# DEUTSCHES INSTITUT FÜR BAUTECHNIK

## Bescheid

über  
die Änderung und Ergänzung  
der allgemeinen bauaufsichtlichen Zulassung vom 15. Februar 2006

Brandschutzgehäuse Typ CMG mit einer Feuerwiderstandsdauer von mindestens 90 Minuten bei einer Brandbeanspruchung von außen

Anlage 1

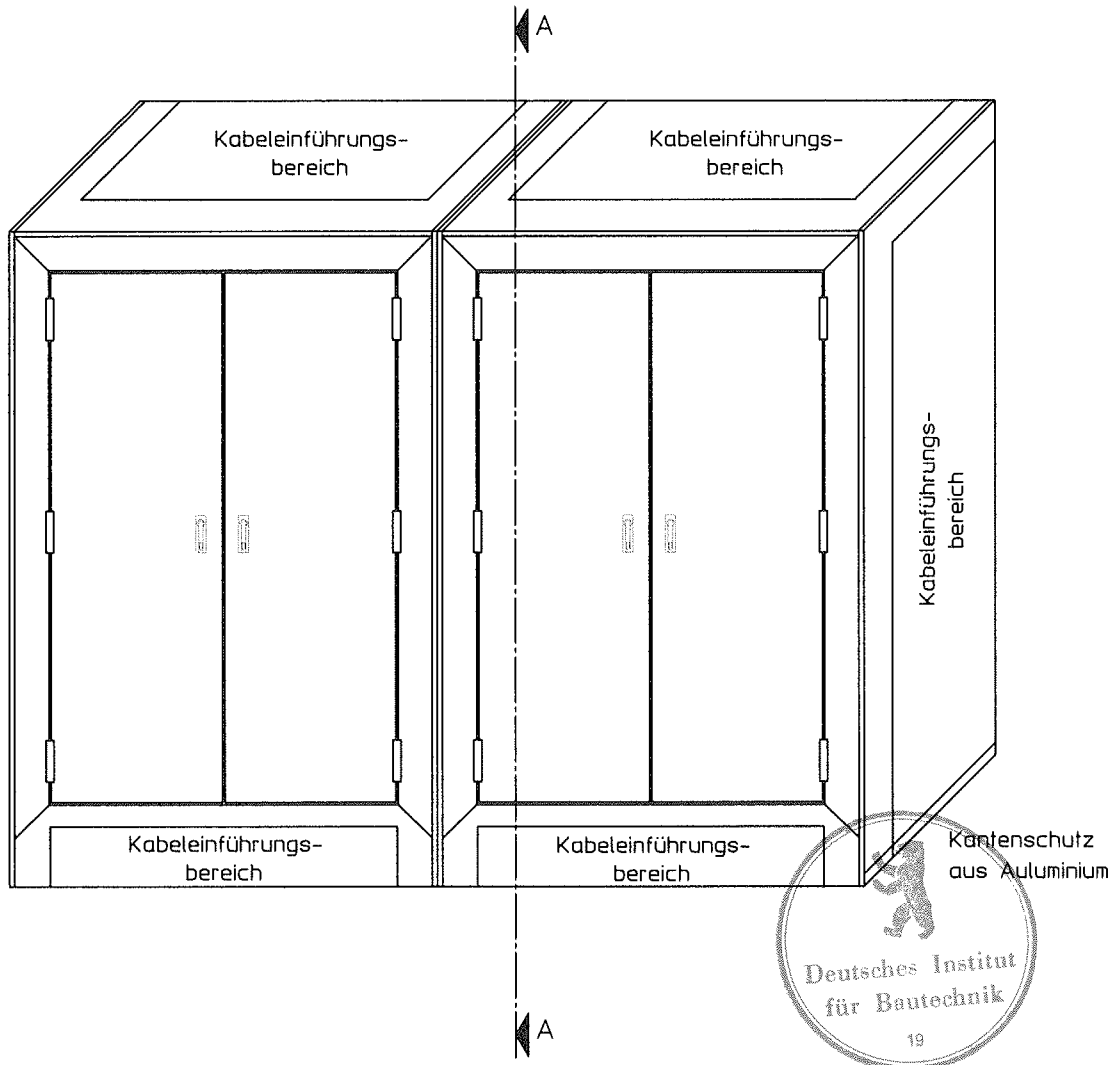
Zwei Brandschutzgehäuse des Typs CMG können, wie in den Anlagen 1 bis 4 dieses Änderungs- und Ergänzungsbescheides gezeigt, aneinandergereiht werden"

D Die Anlagen des Bescheides vom 15. Februar 2006 werden durch die Anlagen 1 bis 4 dieses Bescheides ergänzt.

Anlage 2

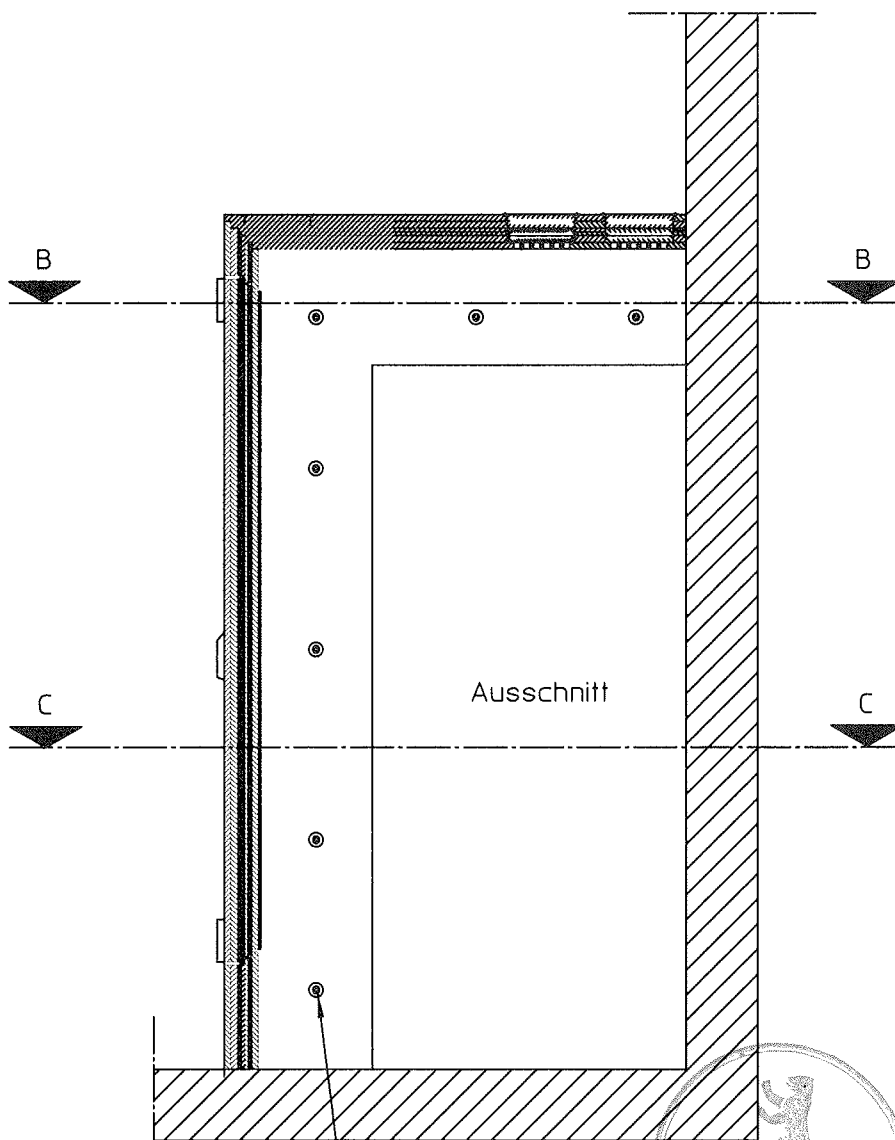
M10 Gewindestangen  
max. Abstand 500 mm  
Anordnung mittig  
Stegbreite 150 mm
